女川原子力発電所第2号機 工事計画審査資料	
資料番号	02-他-F-19-0009_改6
提出年月日	2021年6月15日

地下水位低下設備に係る設置変更許可申請書の記載内容との比較表

2021年6月

東北電力株式会社

図 3.3-8 浸透流解析を用いた設計用揚圧力・設計用地下水位の設定フロー

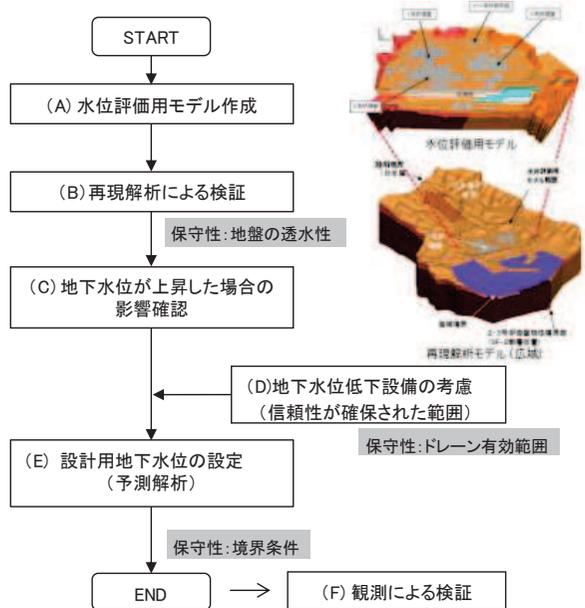
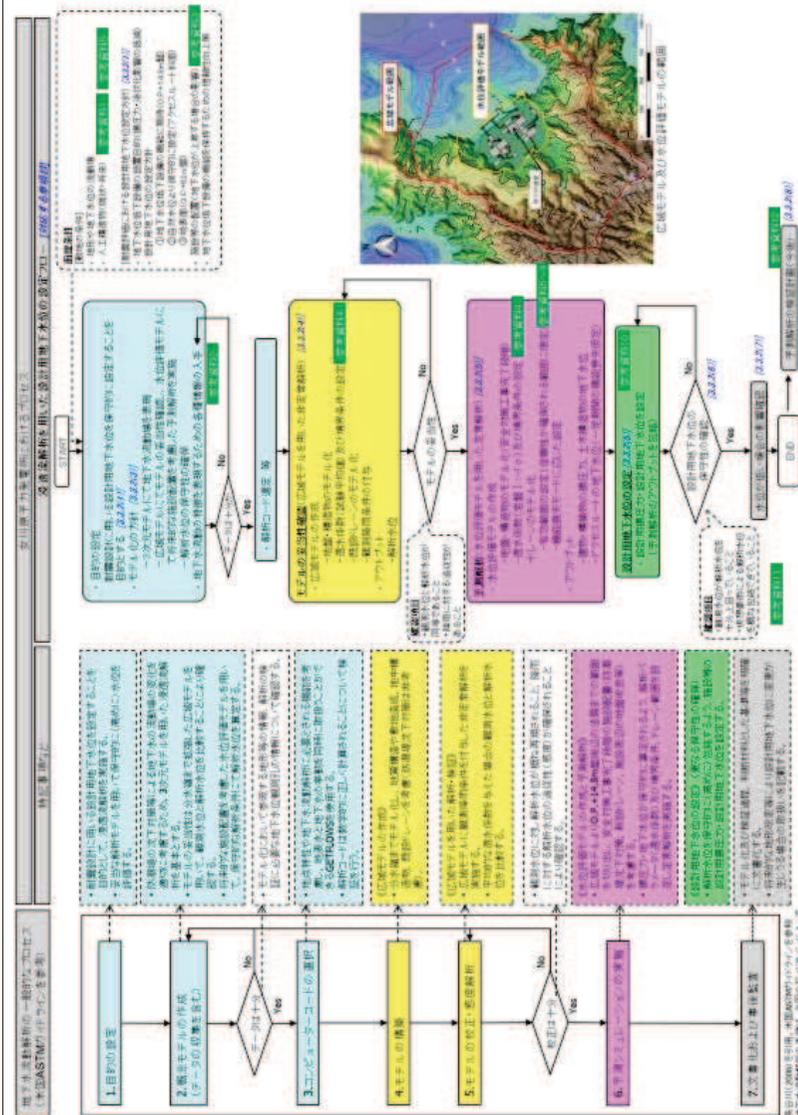
・ 詳細設計を踏まえ具体化した事項
 (工事計画認可では、標準的なフローを参考に構成を見直し、(A)～(F)の要素を再構成。なお、工事計画認可では「水位が低い場合の影響検討」を追加しているが、基本的な解析プロセスに変更はない。)

図 3-1 耐震評価において地下水位の影響を受ける可能性のある施設等

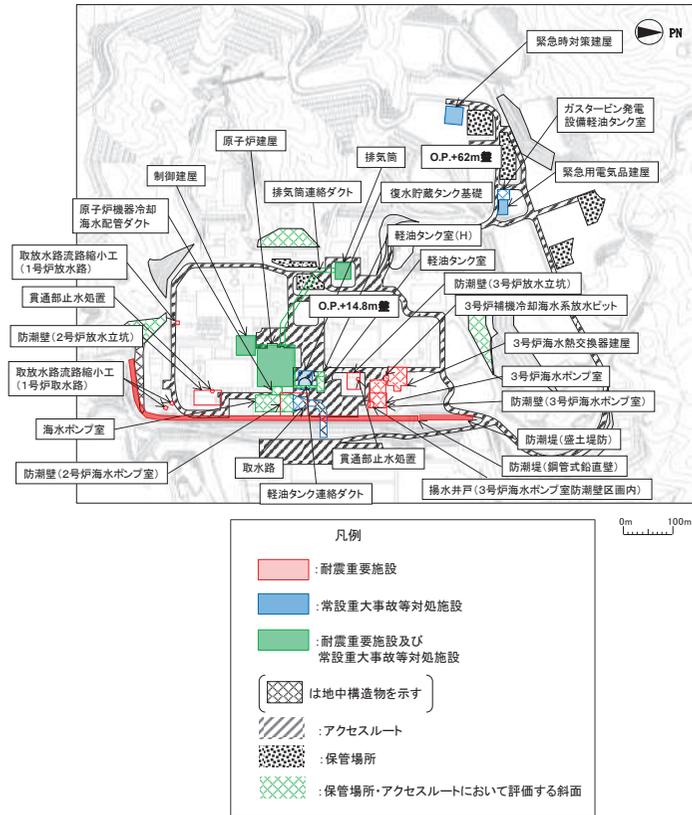
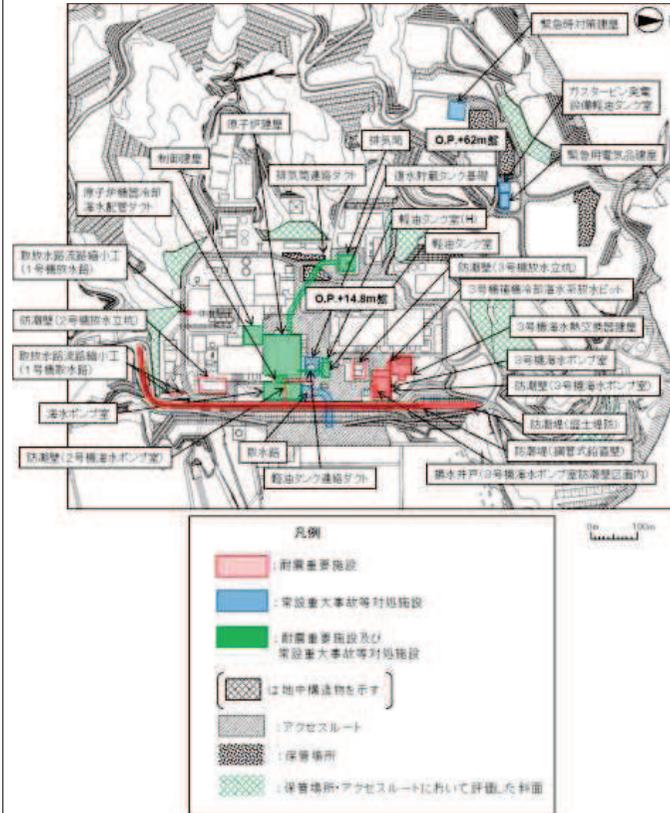
補足-600-1 地盤の支持性能について
 ・詳細設計を踏まえ具体化した事項
 (工事計画認可では設計において地下水位の影響を受けない貫通部止水処置を記載削除)

図 3.3-54 防潮堤沈下対策による影響範囲と今後の地下水位観測計画

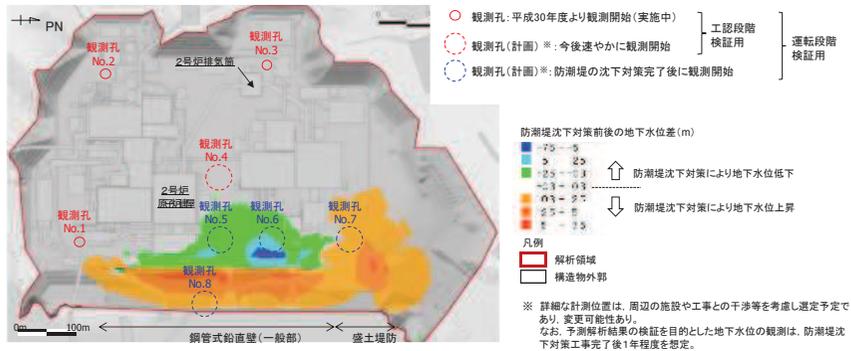
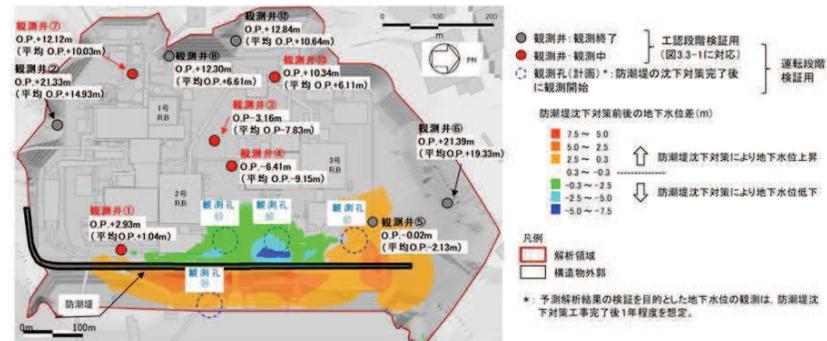
・記載表現の相違
 （工事計画認可では観測データを追加し説明。防潮堤沈下対策完了後の観測計画は変更なし）

図 3-3 地下水位低下設備の制御及び電源系統図

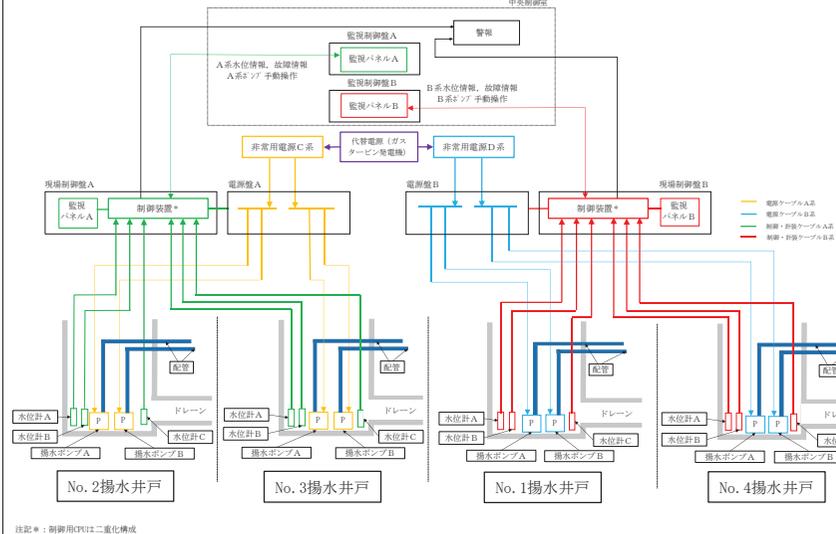
・ 詳細設計を踏まえ具体化した事項
 (原子炉建屋・制御建屋エリア及び第 3 号機海水熱交換器建屋エリアにそれぞれ 2 基設置した揚水井戸に対し、揚水井戸ごとに必要な機能及び機器を「1 系統」と位置付け、1 系統で各エリア内の地下水位を一定の範囲に保持できる設計とする。)

図 3.3-25 集水機能の信頼性に係る詳細検討フロー

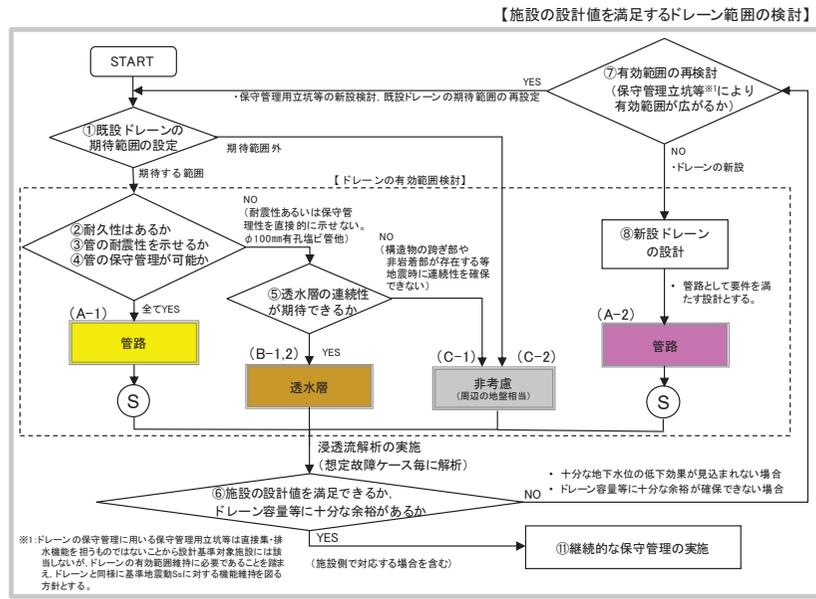
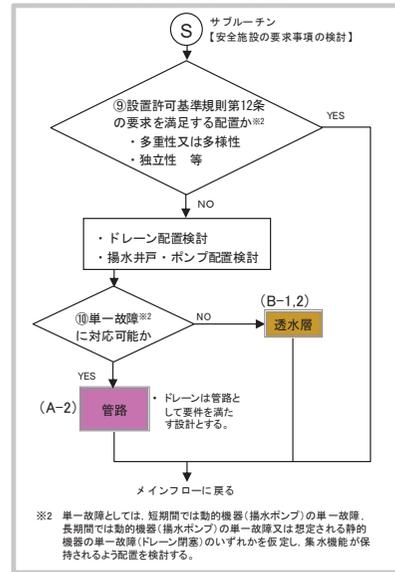
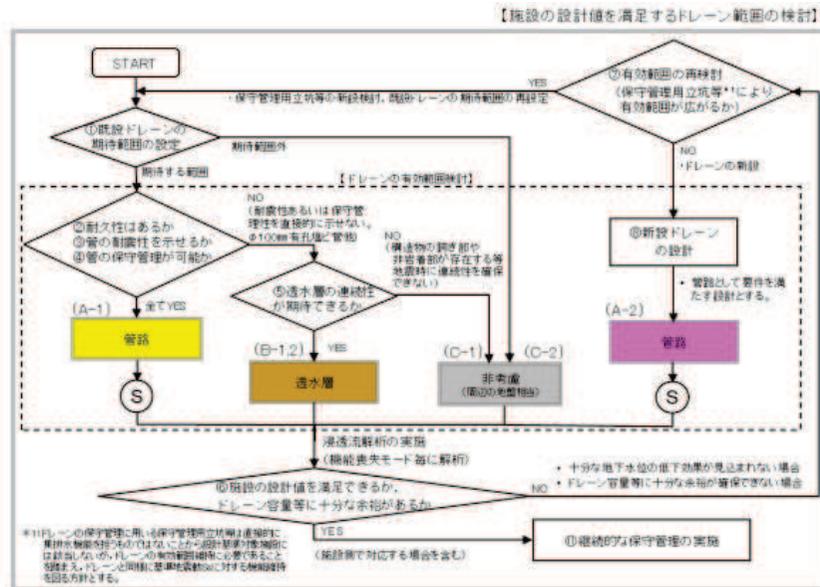
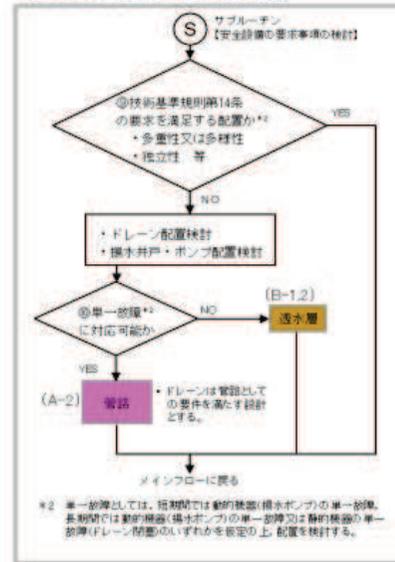
・記載表現の相違（図 3.3-25 集水機能の信頼性に係る詳細検討フローと整合するよう記載適正化を図っている（「安全施設の要求事項を考慮した検討」を浸透流解析の前に移動）が基本方針に変更なし）

図 5-4 既設ドレーンの期待範囲の設定 (Step①)

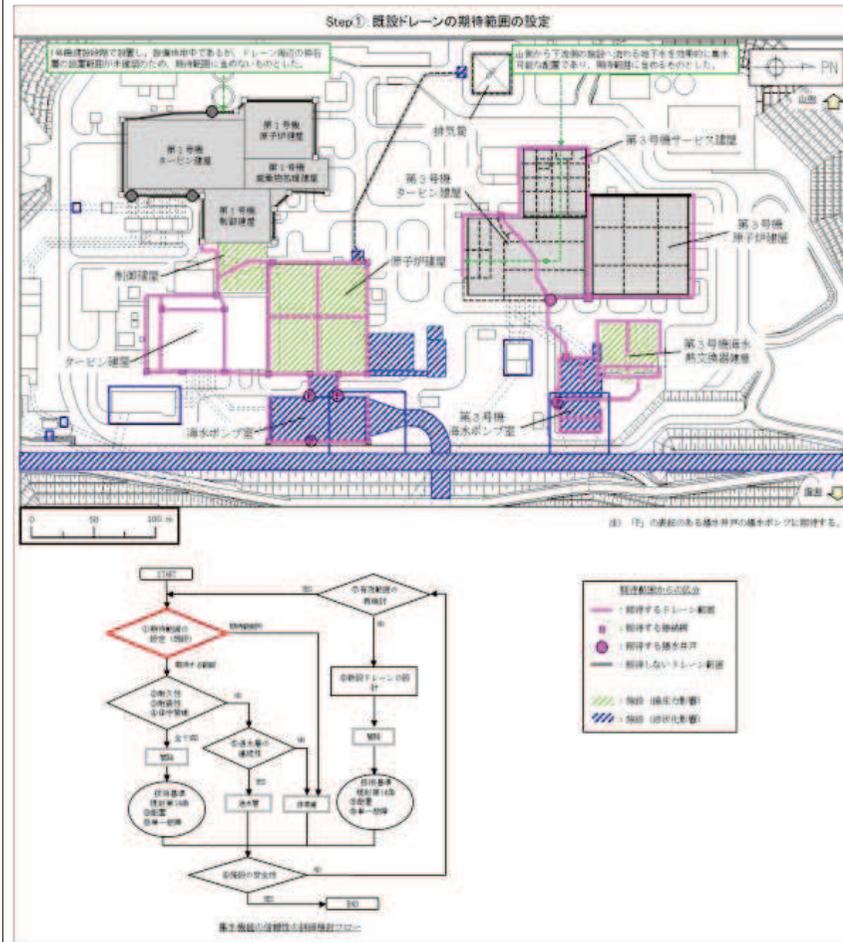
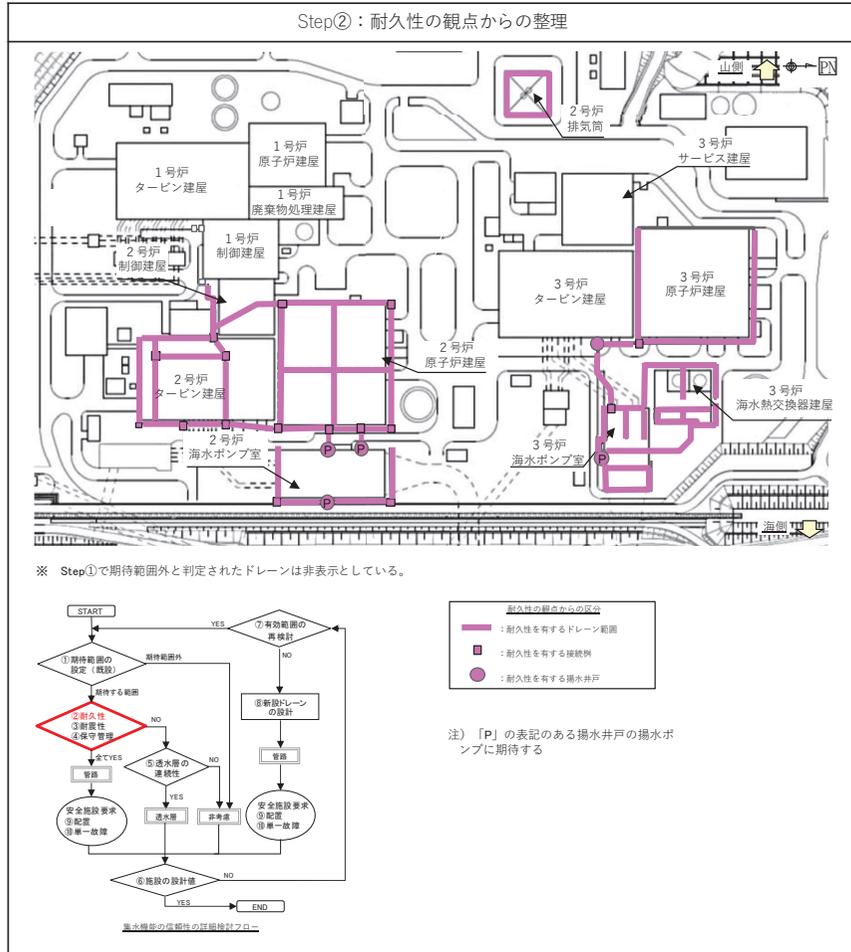
・詳細設計を踏まえ具体化した事項
 (3号機エリアの一部は、山側から下流側へ流れる地下水を効果的に集水可能であるため、期待範囲に含めるものとした。また、詳細設計段階における検討を踏まえ、排気筒周辺にはドレーンを新設せず、安全性を確保する方針とした。)

図 5-6 管の耐震性・透水層の連続性の観点からの整理結果 (Step③・⑤)

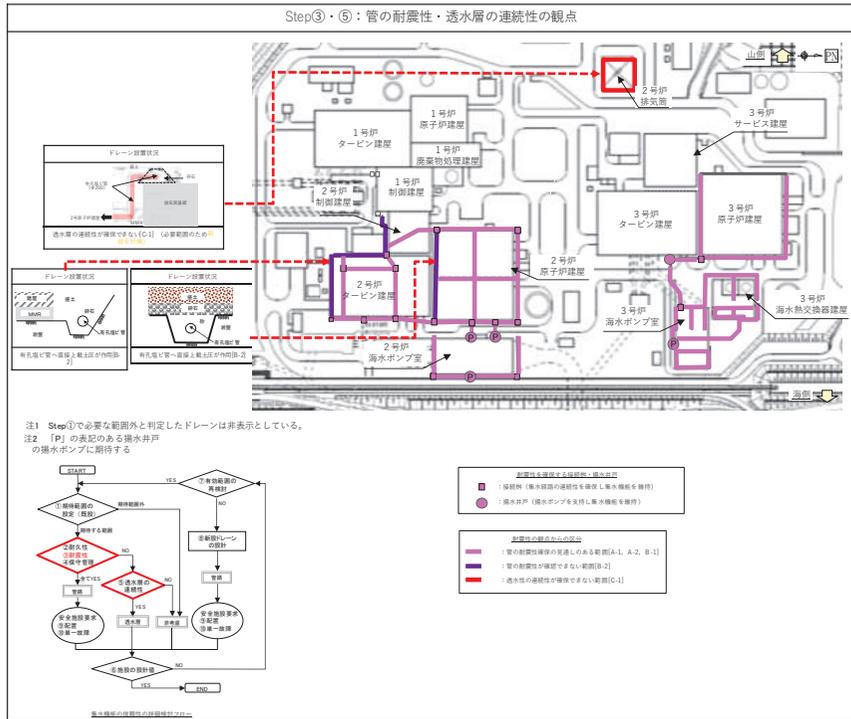
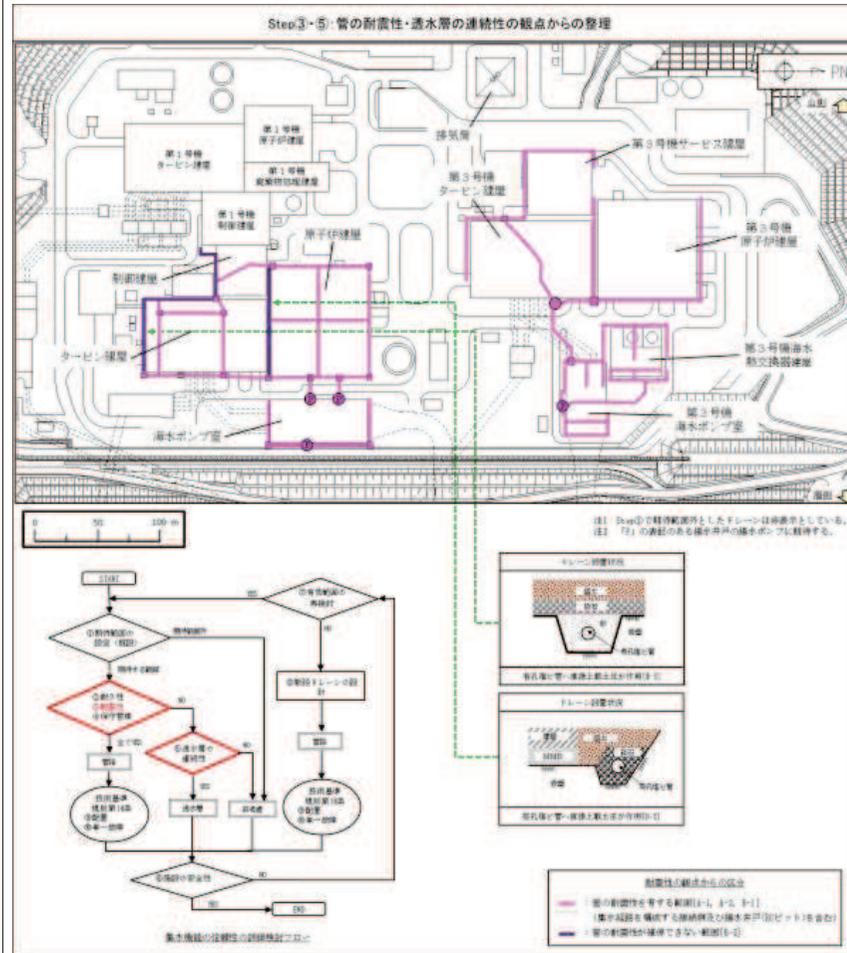
記載表現の相違
 (最終的に管路として扱うドレインの耐震性の確認結果は、別途耐震計算書にて説明)

図5-8 安全設備の要求の観点からの整理結果（Step⑨・⑩）

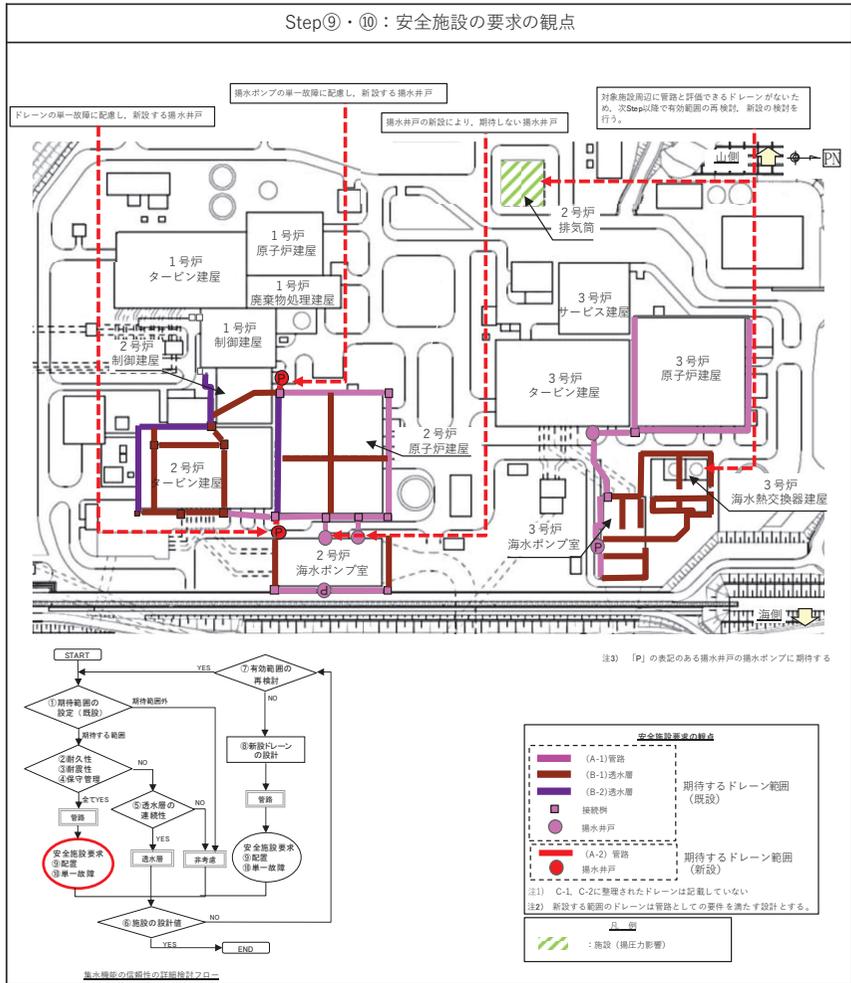
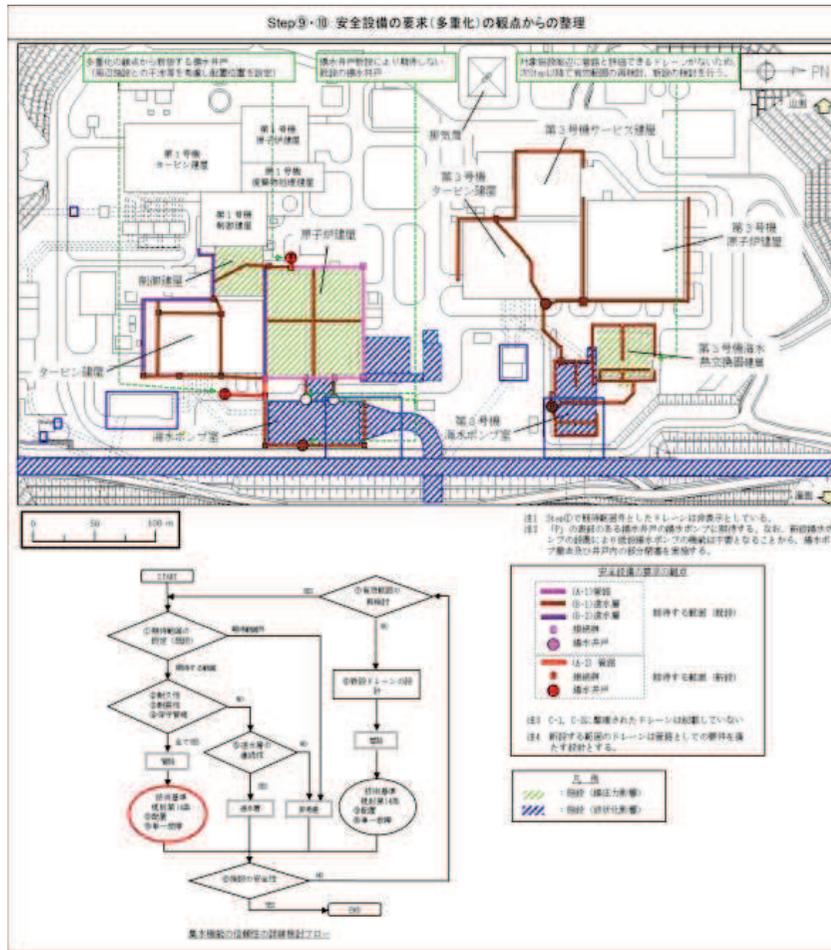
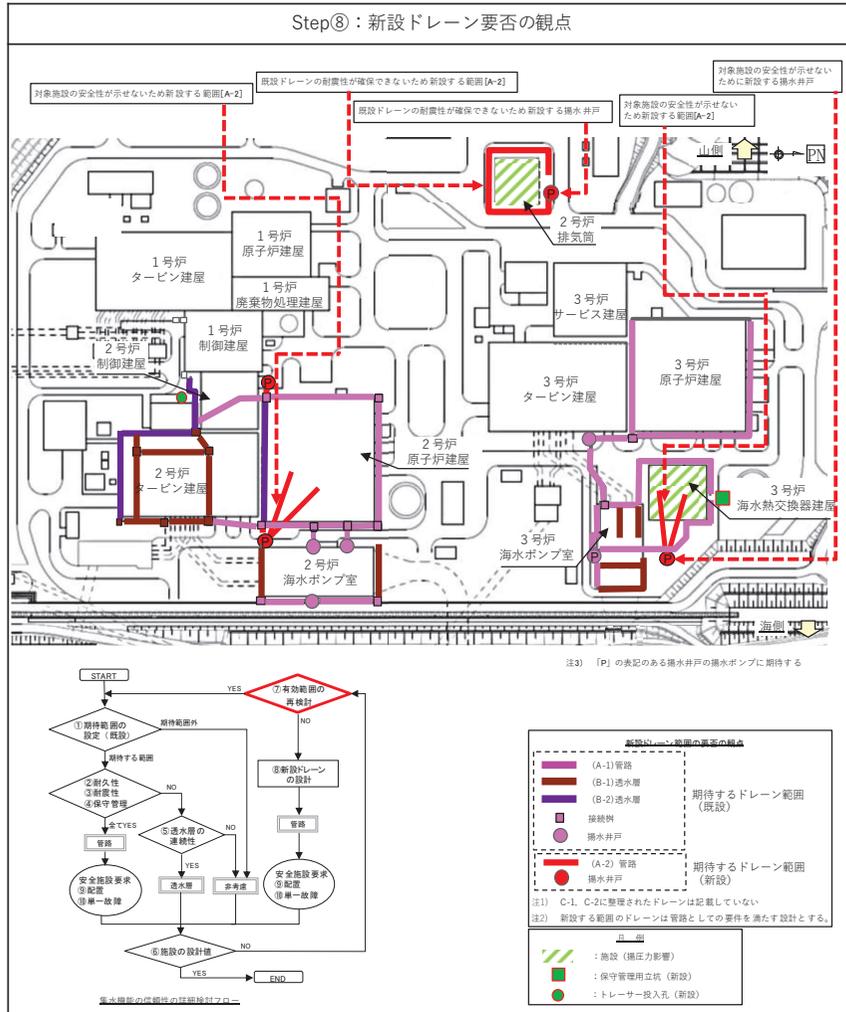
・ 詳細設計を踏まえ具体化した事項
 (周辺施設との干渉等を考慮し揚水井戸の配置位置を設定。また、既設の揚水ポンプの取扱いを踏まえ記載適正化(2号機海水ポンプ室周辺))

図 5-10 新設ドレーン要否の観点からの整理結果 (Step⑧)

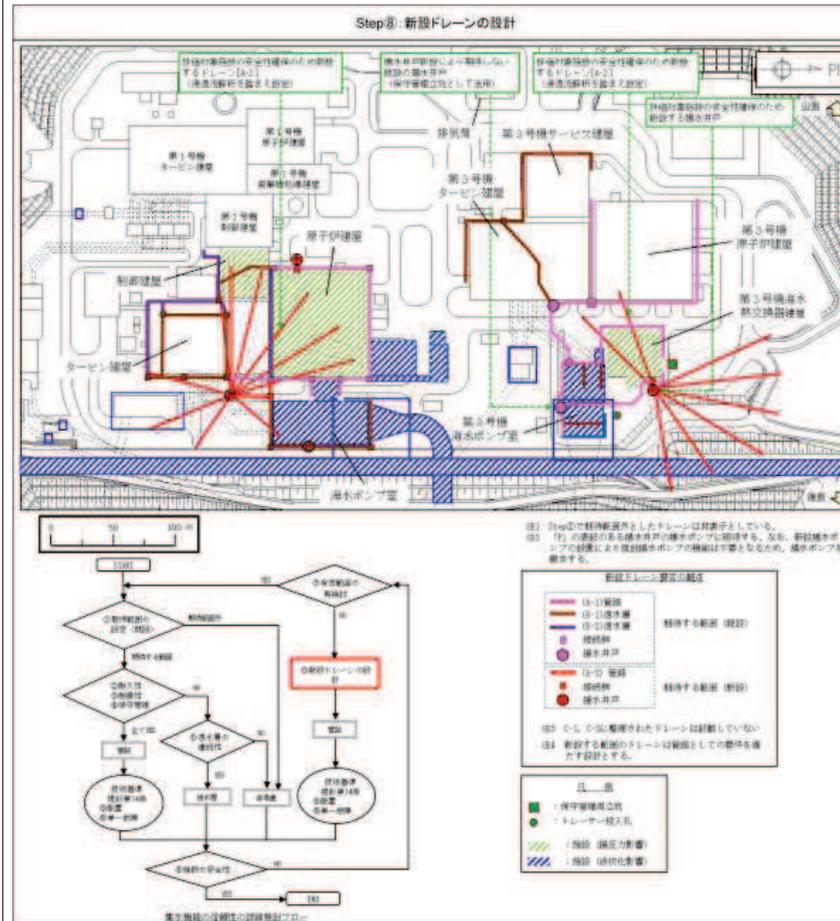
・詳細設計を踏まえ具体化した事項
 (詳細検討結果を踏まえ、2号機排気筒へは新設を行わず、2号機原子炉建屋と3号機海水熱交換器建屋周辺にドレーンを新設することで安全性を確保する設計とした。新設ドレーンの配置は浸透流解析結果を踏まえ設定した。なお、施設直下の既設ドレーン(φ50mm有孔塩ビ管)は設置変更許可同様考慮しない設計とした。)
